CONSTRUCTION D'UN ÉTABLISSEMENT PÉNITENTIAIRE

COMMUNE de VANNES
DÉPARTEMENT DU MORBIHAN (56)

**RÉPONSES DU MAITRE D'OUVRAGE À
L'AVIS DE L'AUTORITÉ ENVIRONNEMENTALE**

FIGURE 1 : EXTRAIT DE LA PLANCHE D'ENSEMBLE DU ZONAGE DU PLU MODIFIE

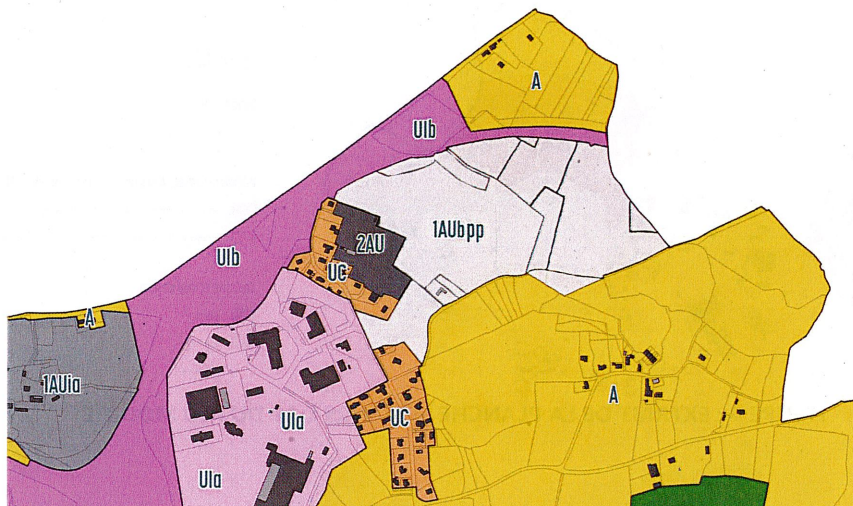
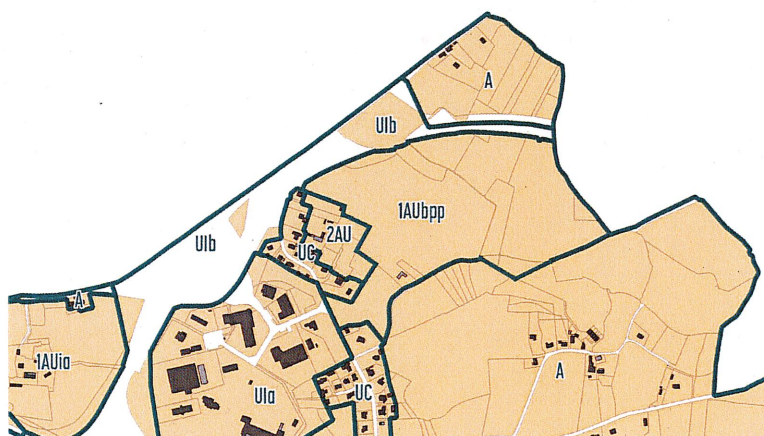
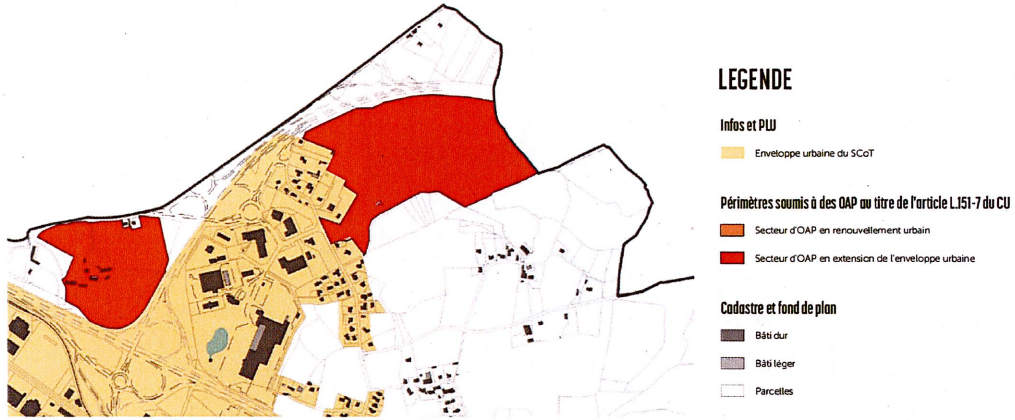
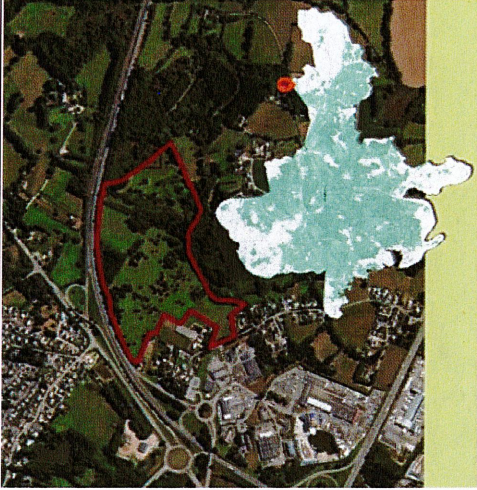
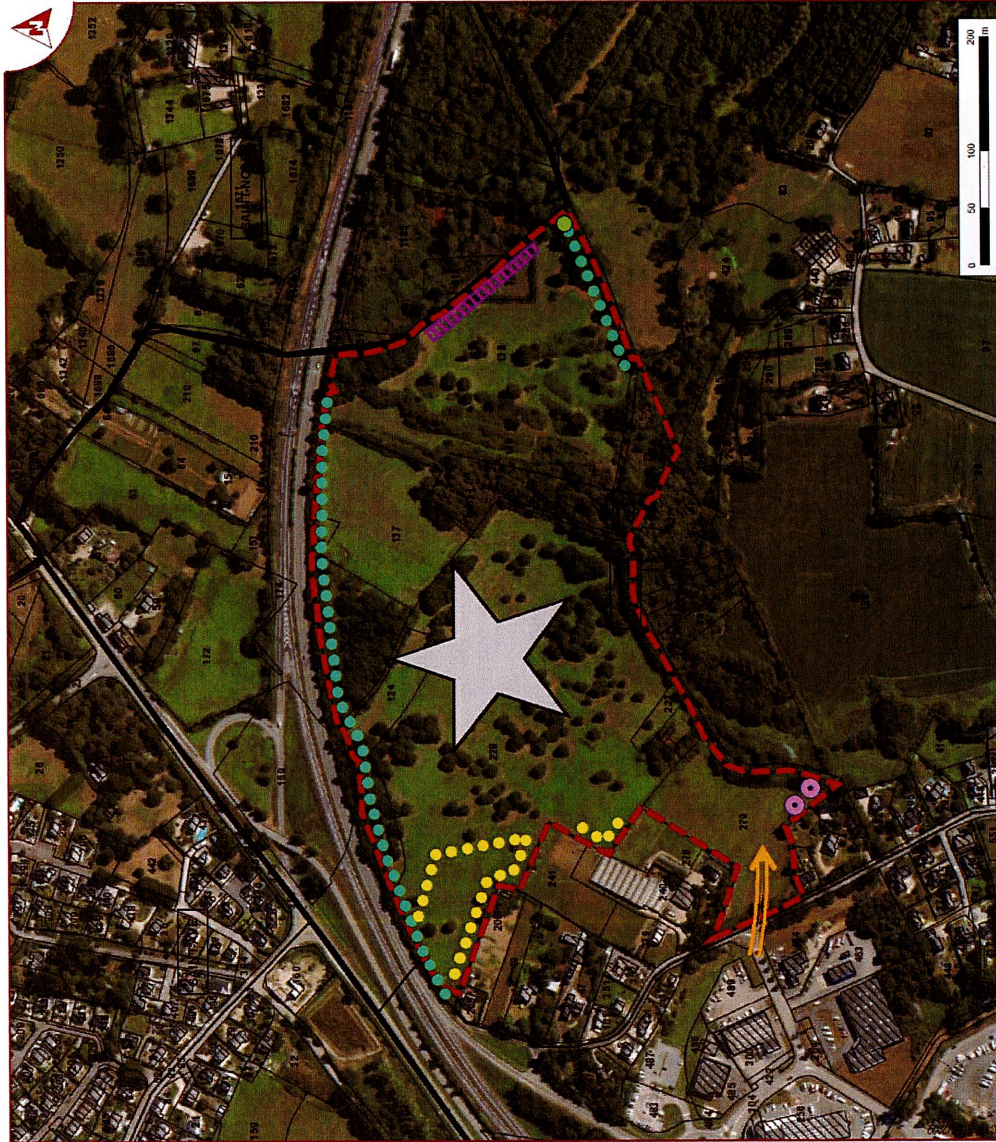
« Dans le cadre de la MEC du PLU de Vannes, l'étude d'impact ne précise pas les modifications apportées au règlement et au rapport de présentation, ni le contenu de la nouvelle OAP. Elle ne reprend pas les éléments justificatifs du dossier « entrée de ville ». L'autorité environnementale recommande de détailler les modifications qui seront apportées au PLU dans l'étude d'impact, ainsi que les dispositions qui seront prises pour permettre de déroger à la bande d'inconstructibilité de 100 m autour de la RN 166.»

Le chapitre 10 « Evaluation environnementale de la mise en compatibilité du PLU de Vannes » ne traite effectivement pas en détail de la modification du règlement, du rapport de présentation ni le contenu de la nouvelle OAP envisagés dans le cadre de la mise en compatibilité du PLU de Vannes. Ce chapitre ne reprend également pas les éléments justificatifs du dossier « d'entrée de ville ».

Le chapitre 10.3.2 ci-dessous remplace le chapitre 10.3.2 de l'étude d'impact.

- Modification de la cartographie de la page 40 : *Au droit de l'établissement pénitentiaire les zones U1b et 2AU deviennent une zone 1AUBpp.*
 - Modification de la page 44 : au droit de l'établissement pénitentiaire, les zones A et N sont modifiées en zone 1AU.

- Les évolutions du règlement graphique
 - la création un sous-secteur 1AUBpp à vocation spécifique (sous-secteur de la zone 1AUBpp), uniquement destiné à la réalisation d'un établissement pénitentiaire. et la reprise des plans de zonage afin de classer l'ensemble des terrains concernés en zone 1AUBpp (zone à Urbaniser à vocation de l'accueil d'un établissement pénitentiaire) :

FIGURE 10 : CORRIDORS ECOLOGIQUES
 (SOURCE : PNR GOLDE DU MORBIHAN LE-DIAGNOSTIC.PDF (PARC-GOLFE-MORBIHAN.BZH))

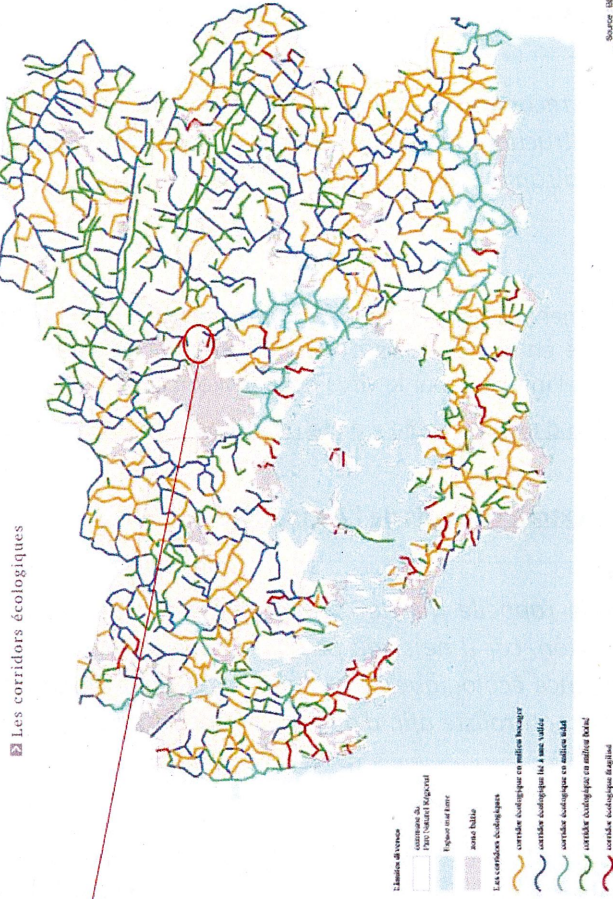
« L'autorité environnementale recommande de justifier la cohérence du projet avec la charte du PNR du Golfe du Morbihan au regard des continuités écologiques identifiées .»

Les continuités écologiques ont été étudiées à l'échelle du PNR Golfe du Morbihan. Cette étude a été restituée sous forme de carte des corridors écologiques qui figure en page 63 du diagnostic de territoire associée à la Charte du PNR.

La carte « corridors écologiques » ci-après montre que le périmètre du projet n'est pas concerné par un corridor écologique.
